STUDIO DI IMPATTO AMBIENTALE

**Miglioramento idraulico con modifica
planimetrica di parte del tracciato dello scolo
consorziale "Fiume Vetro" e realizzazione di
barriera fonoassorbente in terra e vegetazione**

INTEGRAZIONI

Faenza, il 20/02/2018

a. Scarico di emergenza C2

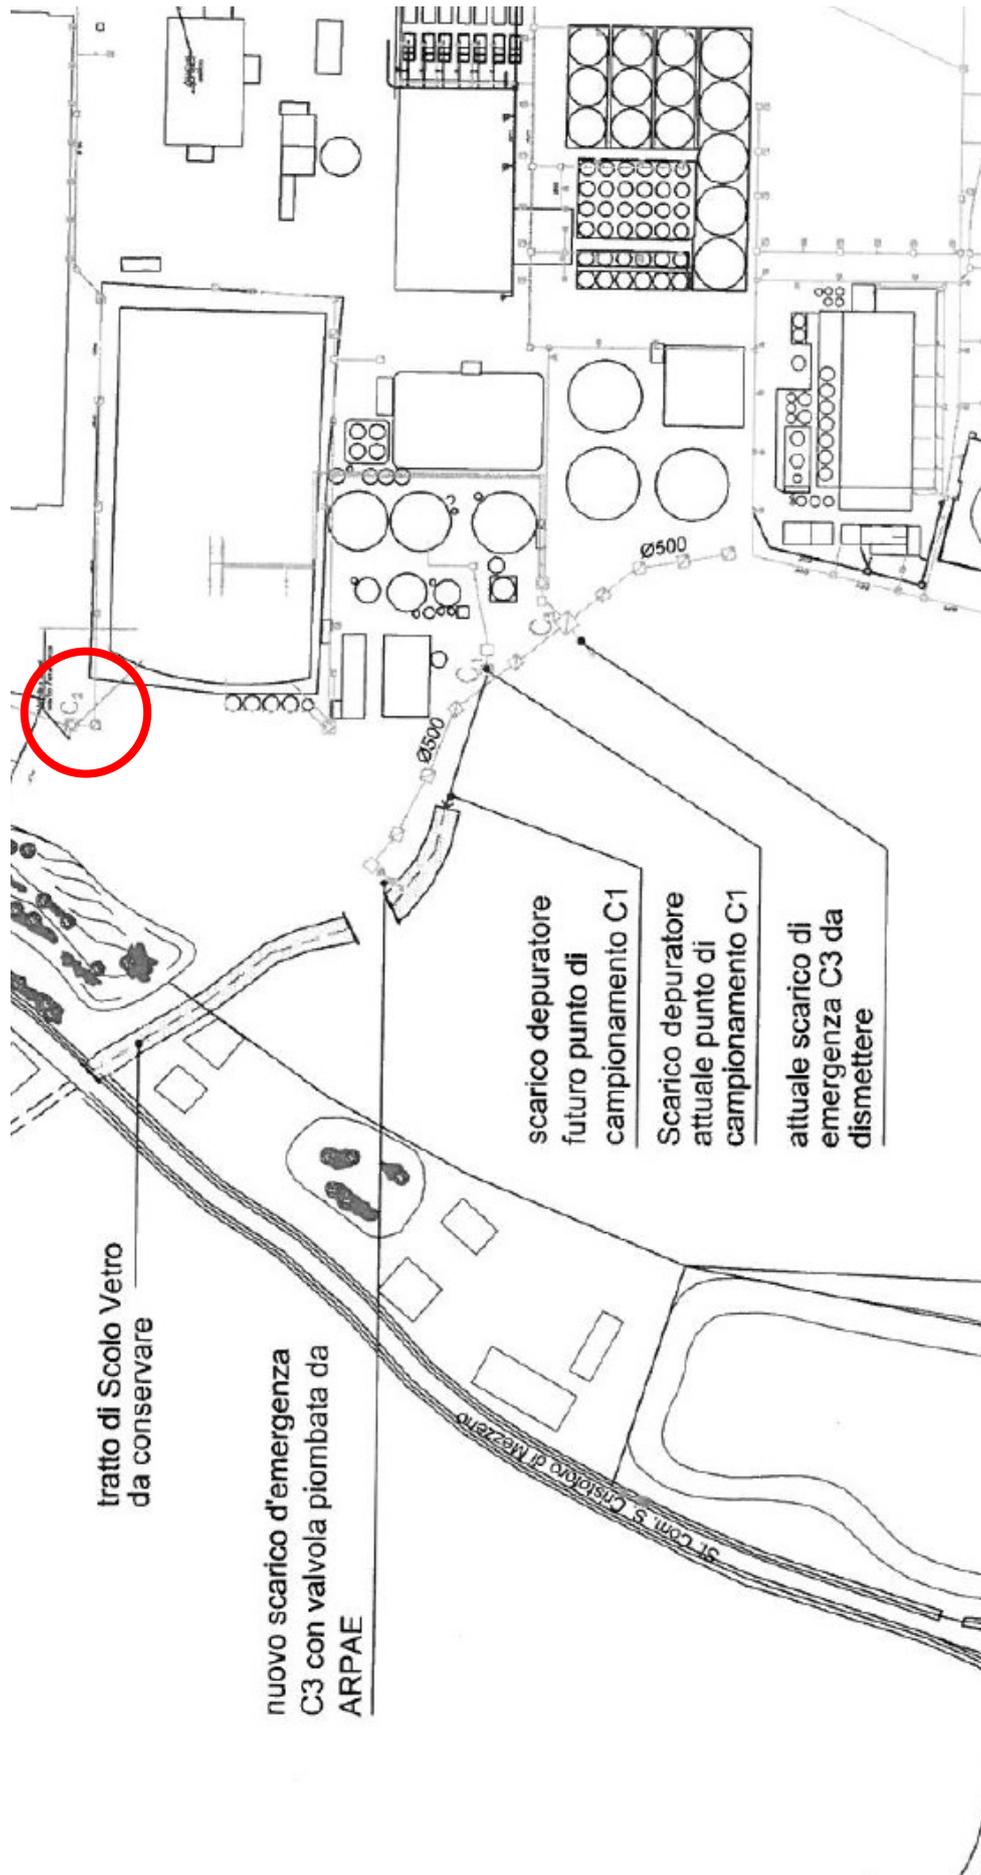
Si riporta un estratto della planimetria di gestione degli scarichi integrativa, in cui si evidenzia il mantenimento della posizione e della condizione del punto di scarico di emergenza C2.

Lo scarico di emergenza C2 rimane invariato e non sarà interessato in alcun modo dalla modifica del tracciato dello scolo fiume Vetro.

c. Scarico C3

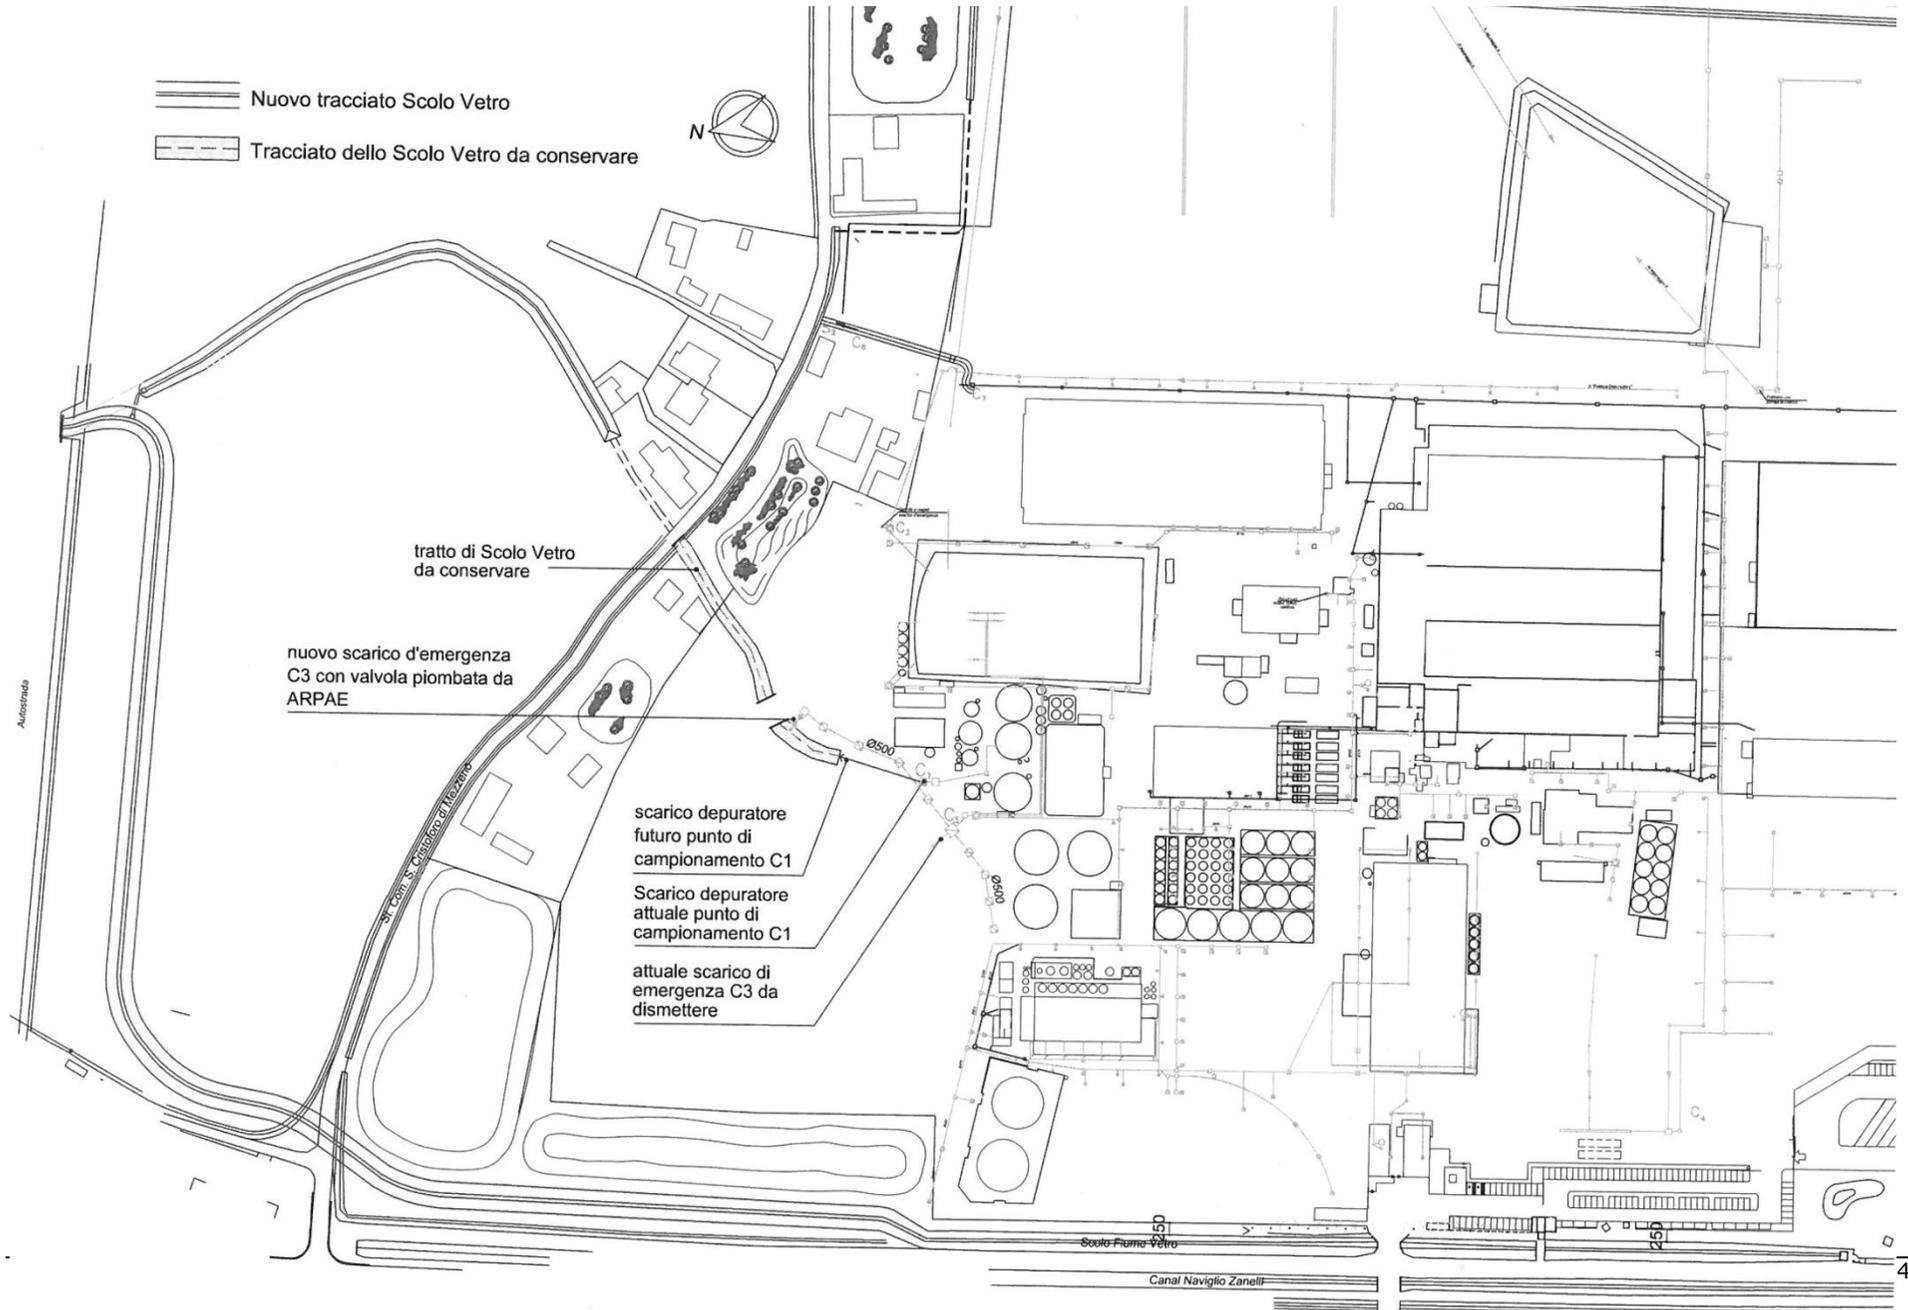
Rispetto al punto di scarico C3, piombato da Arpae, si intende spostarlo dal pozzetto attuale al pozzetto esistente indicato in planimetria allegata.

Il pozzetto prescelto risulta essere quello più a nord della linea fognaria esistente, la cui quota è paragonabile a quella dell'attuale scarico piombato C3.

Con quindici giorni di anticipo sarà comunicato ad Arpae lo spostamento dello scarico C3, al fine di permettere la presenza dei tecnici Arpae all'atto della chiusura dell'attuale C3, apertura e relativa piombatura del nuovo C3.
